XXXXXXX有限公司					文件编号	QA-SIPI-XXXX-01-1-1	表单编号	XXX-XXX-051-01	
					文件版本	03	发行日期	2025-04-11	
注塑制程检验标准书					产品穴号	详见注意事项	产品单重	20.45±1.05 g	
					附件编号	/	销钉规格	Ø1.18*10MM(320度加强型)	
产品型号	XXXX	部件名称	盖塑胶件		抽样计划	ANSI/ASQ Z1.4 II	巡检频率	2H/次	
模具编号	MO25XXXX0100/MO25XXXX0110	部件材质	PETG		允收水准	CR: 0 MA:1.0 MI: 2.0			
检验条件		检验光源角度:45° -90° ,检验距离30cm,光照900~1200lux							
项目	检验工具	巡检内容							
结构	目视、图纸、PPS	1、首件样品整模结构符合图纸设计、同PPS结构一致； 2、制程巡检整模产品结构需同首件结构一致。							
颜色	目视、限度样	1、首件样品颜色需无限接近限度样中的标准样； 2、制程巡检产品颜色需同首件颜色一致。							
外观	目视、限度样	1、注塑成型外观缺陷大小不可超出限度样板； 2、其它外观缺陷无限度样的按常规通用标准判定。							
包装	目视	参照注塑作业指导书 (SOP)							
尺寸	仪器	项目	管控标准(mm)	测量位置	频率	参考图 图纸文件编号：XXXX系列 内部图纸 2025.4.10 部件图纸编号：HKXXXX-01-RB 			
	卡尺	A	68.16 +0.05/-0.17	外形最长距离	1次/班				
	卡尺	B	62.03 +0.05/-0.20	外形最宽距离	1次/班				
	卡尺	C	27.9 +0.03/-0.05	顶部装饰片槽长度	首件				
	卡尺	D	18.87 +0.00/-0.10	后钮侧面装饰片槽长度	首件				
	卡尺	E	6.70+0.00/-0.05	后钮侧面大卡槽宽度	首件				
	卡尺	F	5.36 +0.00/-0.05	后钮侧面小卡槽顶部宽度	首件				
	针规	G	1.20±0.02	针孔内径	6H

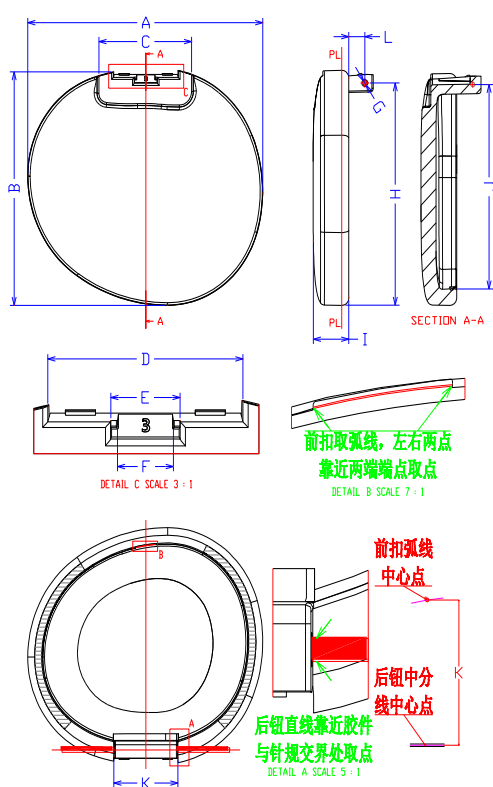
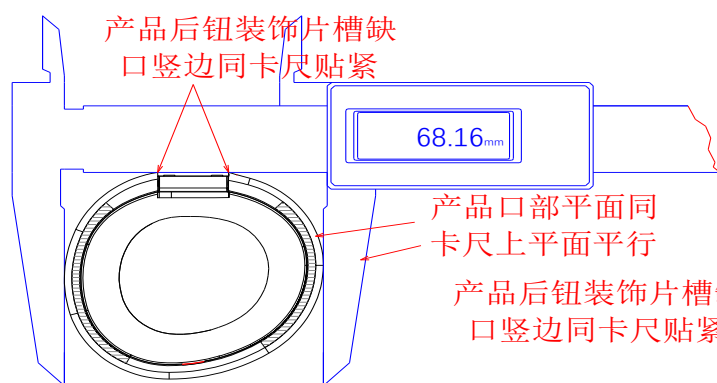
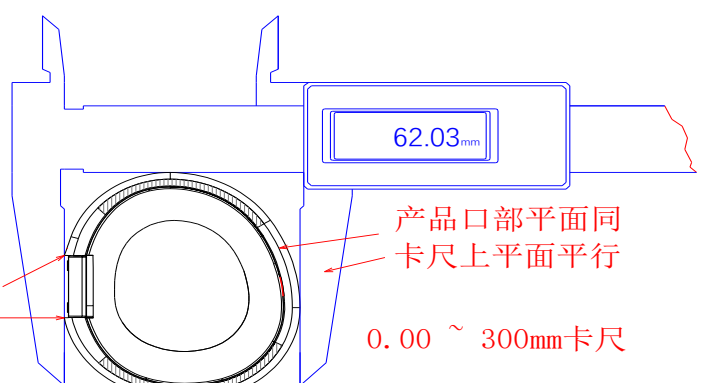
修 订 记 录					
	2025/5/12	01	BBBB	BBB	A: 68.16 +0.05/−0.13改为68.16 +0.05/−0.17; B: 62.03 +0.05/−0.10改为62.03 +0.05/−0.20; D: 18.87 +0.00/−0.05改为18.87 +0.00/−0.10; I: 8.35+0.00/−0.16改为8.35+0.10/−0.05; J: 53.93+0.00/−0.10改为53.93+0.05/−0.10; L*2: 4.65±0.05改成4.65+0.00/−0.10; 更新检验频率
	2025/8/6	02	CCCC	CCCC	新增模具编号: MO25XXXX0110
	2025/11/25	03	DDDD	DDDD	J: 53.93+0.05/−0.10改为53.93+0.04/−0.03
研发 审核 工程 制造 审核 工程 制造 审核 部 品保 审核 部 制作
